RAPORT DE EVALUARE A CONDIȚIILOR DE ACCESIBILITATE FIZICĂ ÎN CADRUL SCOLII PROFESIONALE NR.7 BLOCUL 2

Str. Sarmisegetusa 39, Chișinău MD-2032

AO Centrul pentru Drepturile Persoanelor cu Dizabilități

Autor: Gheorghe Staver

1.3. Parcaje

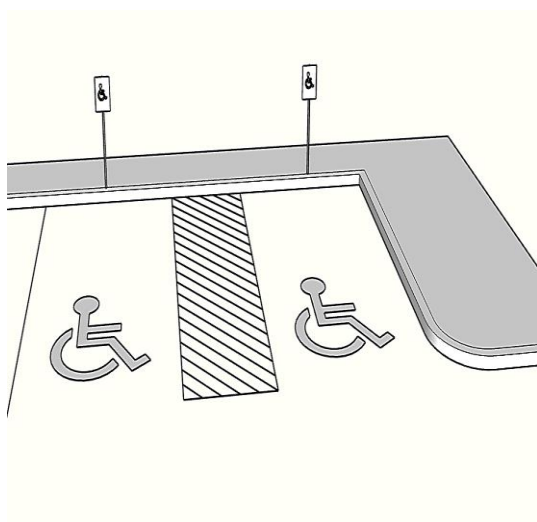
În curtea situată în spatele clădirii sunt amenajate locuri de parcare. În cadrul acestei parcări nu sunt rezervate locuri de parcare special amenajate pentru parcare autovehiculelor persoanelor cu dizabilități.

Spațiul existent în curtea clădirii permite amenajarea cel puțin a 2 locuri de parcare rezervat pentru parcare autovehiculelor persoanelor cu dizabilități.

Se recomandă Școlii Profesionale Nr.7 să întreprindă măsuri de amenajare a cel puțin 2 loc de parcare pentru parcare autovehiculelor persoanelor cu dizabilități.

- ✓ Reconfigurarea parcajului astfel ca să existe 2% sau minim 2 locuri de parcare pentru persoanele cu dizabilități, marcate corespunzător

✓ Marcarea dimensiunii locului de parcare până la 3,5 x 5 m pentru a permite

2.1. Ușa de la intrare în clădire

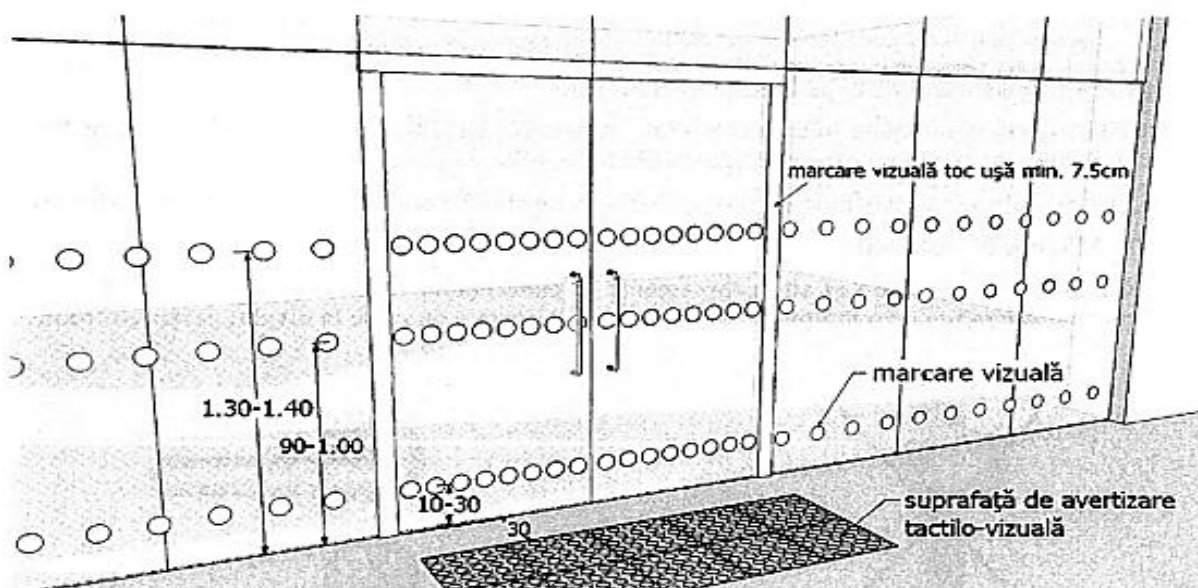
Ușa instalată la intrare în clădire este din aluminiu de 2 părți . Ce pot fi deschise, fiecare parte a ușii are 73 cm. Nu sunt utilizate culori contrastante și marcaje tactile care fac ca ușile de la intrare să fie ușor de identificat.. Ușa are prag de 5 cm . În fața ușii există spațiu îndestulat pentru manevrarea scaunului rulant. Deschiderea ușii este lejeră și implică o forță de operare redusă. La intrarea în clădire nu sunt turnichete sau bariere, care împiedică accesul persoanelor cu dizabilități.

Intrarea în clădire este parțial accesibilă pentru persoane cu dizabilități utilizatoare de scaun rulant, premergătoare și alt echipament ajutător. Însă lipsa elementelor care

asigură accesibilitatea vizuală pentru persoane cu dizabilitate de vedere prezintă un potențial risc de accidentare a acestor persoane.

Se recomandă să se întreprindă măsuri pentru asigurarea accesibilității vizuale la intrarea în clădire în special aplicarea benzilor în culori contrastante și marcaje tactile pentru a facilita identificarea ușilor de la intrare și eliminarea pragului.

Eliminarea pragului de la ușă principală de la intrarea în clădire.

3.1. Căi de circulație pe orizontală

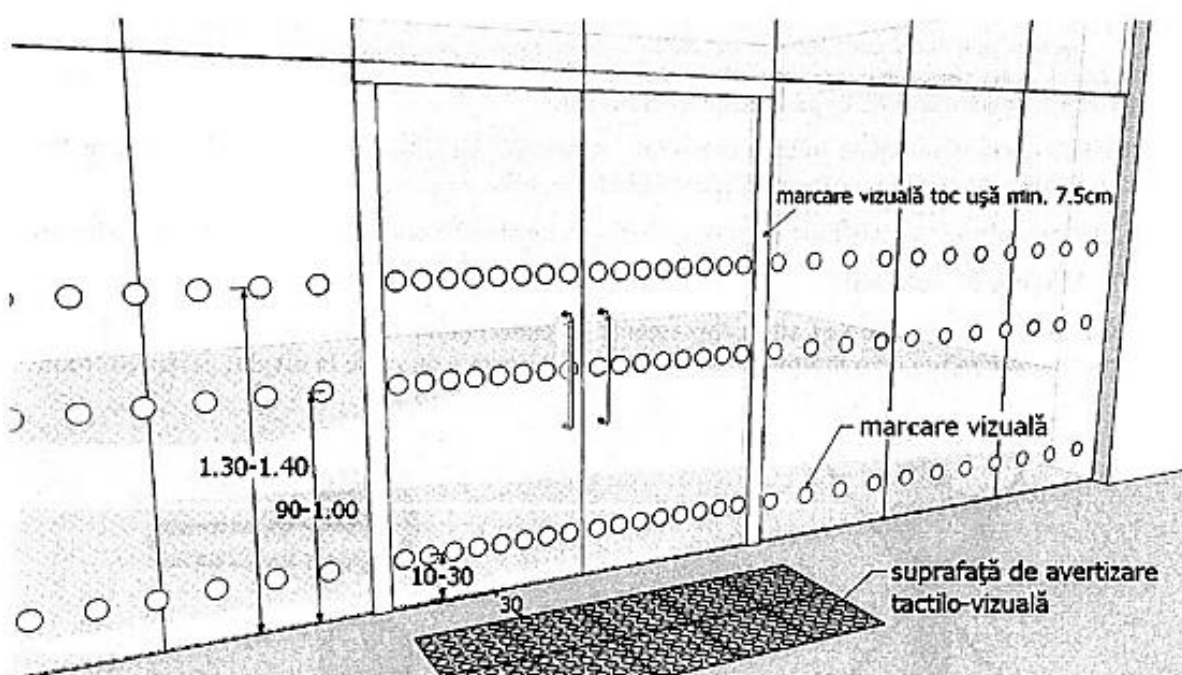
Holurile și coridoarele din interiorul clădirii au o iluminare insuficientă naturală. În interiorul clădirii nu sunt folosite culori contrastante și nu sunt aplicate marcaje tactile pentru a facilita orientarea în interiorul clădirii. Sunt multe denivelări sub formă de trepte ce nu sunt marcate cu benzi de culoare contrastantă.

Toate ușile ce fac acces la cabinetele de studiu sunt de același model. Ușile sunt de lemn, duble, de 65 cm cu prag de 5 cm:

Toate spațiile din interiorul clădirii, destinate publicului, sunt inaccesibile persoanelor utilizatoare de scaun rulant, premergătoare și alt echipament ajutător. În ceea ce privește asigurarea accesibilității vizuale pentru persoane cu dizabilitate de vedere aceasta nu este asigurată. Nu este amplasat marcaj contrastant pe uși pentru a le evidenția. Lipsește marcajul tactil pentru identificare ușilor din interiorul clădirii.

- ✓ Pe suprafața ușilor din interiorul oficiului în vederea asigurării contrastului vizual aplicarea marcajelor în culoare contrastantă. Marcajele urmează să fie aplicate la o înălțime de 1,2-1,6 m de la pardoseală.

- ✓ Aplicarea pe suprafața pardoselii a marcajului tactil în scopul asigurării identificării ușilor de către persoanele cu dizabilitate de vedere.
- ✓ Montare rampelor pentru a compensa diferențierea de nivel plan a coridoarelor, create de treptele persistente în coridoare.
- ✓ Eliminarea pragurilor de la uși.

3.2. Ascensoare și scări de acces la etajele superioare

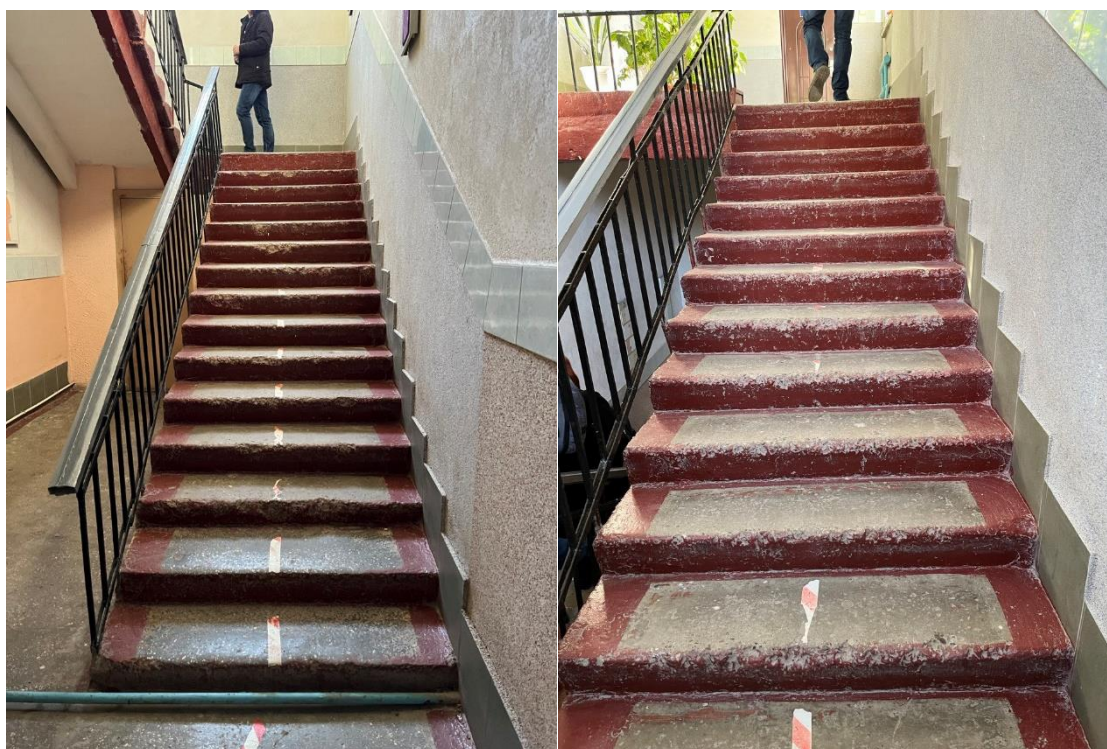
Accesul la etajele superioare este asigurat prin intermediul scărilor.

Prima și ultima treaptă a fiecărei secții a scărilor nu este marcată în culoare contrastantă.

Etajele superioare sunt inaccesibile persoanelor utilizatoare de scaun rulant, premurgătoare și alt echipament ajutător cât și persoanelor cu dizabilitate de vedere.

Se recomandă Școlii Profesionale Nr.7 în scopul asigurării contrastului vizual să fie marcată prima și ultima treaptă a fiecărei secii a scării din interiorul clădirii în culoare contrastantă.
